**AVIS RELATIF À LA PROTECTION
CONTRE LES EVENTUELS EFFETS NOCIFS ET NUISANCES
PROVOQUÉS PAR LES RAYONNEMENTS NON IONISANTS
GÉNÉRÉS PAR DES ANTENNES ÉMETTRICES STATIONNAIRES**

Commune : RAMILLIES - Exploitant : PROXIMUS

Référence exploitant : 81BOM_01

Rapport n° 2520 / 2024

Figure 1 : Vue en plan des lieux de séjour et des points de contrôle

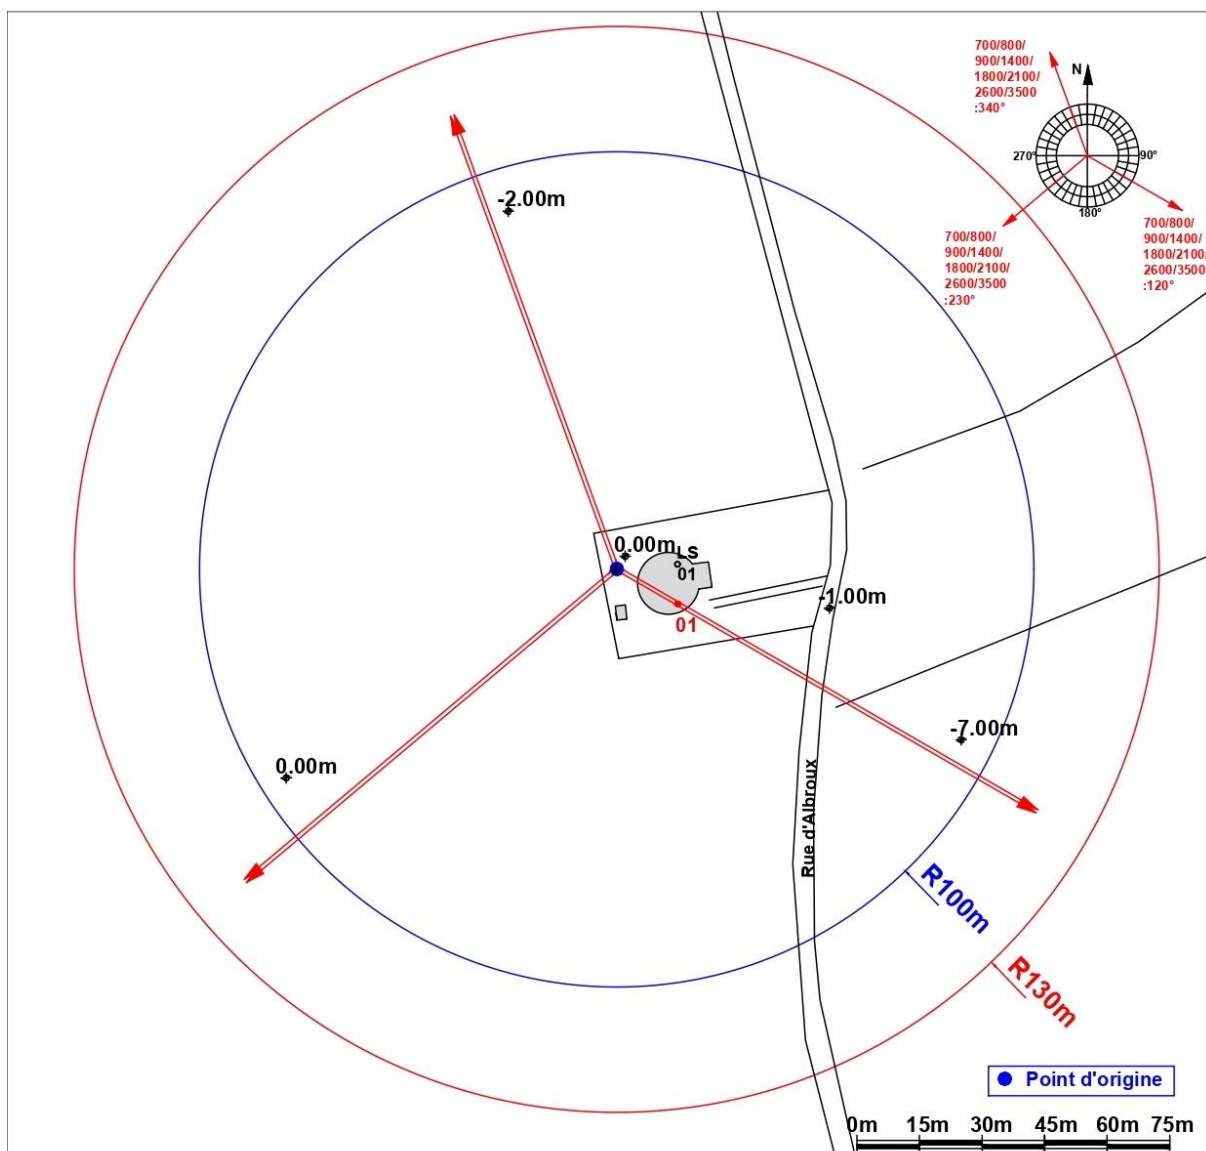
En ce qui concerne les antennes de l'installation mentionnées dans le tableau 1, la distance maximale à laquelle la limite pourrait être atteinte, à l'extérieur, est égale à 101,5 m. S'il n'y a pas de LS à une distance inférieure, les antennes respectent forcément la limite d'immission.

Dans le cas des LS situés à l'intérieur des bâtiments, une atténuation d'obstacle est prise en compte et il en résulte que la distance maximale à laquelle la limite pourrait être atteinte se réduit à 71,9 m.

Figure 2 : Vue en plan des installations d'antennes dans un rayon de 300 mètres autour de l'installation faisant l'objet de la demande d'avis

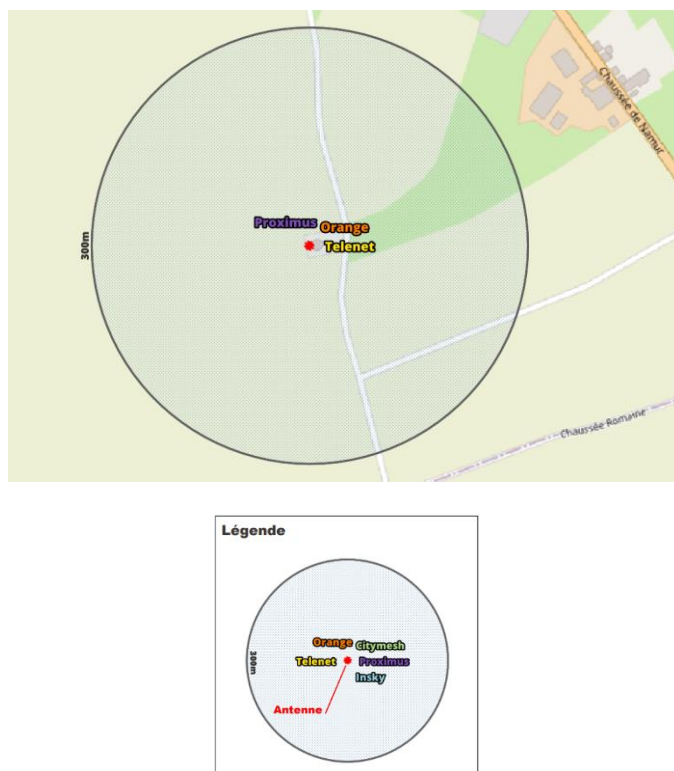
Compte tenu des considérations ci-dessus, il apparaît que l'intensité du rayonnement électromagnétique généré, dans les lieux de séjour situés dans un rayon de 300 mètres autour de l'installation référencée dans le paragraphe 2, par l'ensemble des antennes émettrices stationnaires de l'ensemble des exploitants du même site d'antennes émettrices stationnaires respecte la limite fixée à l'article 4, § 2 du décret.
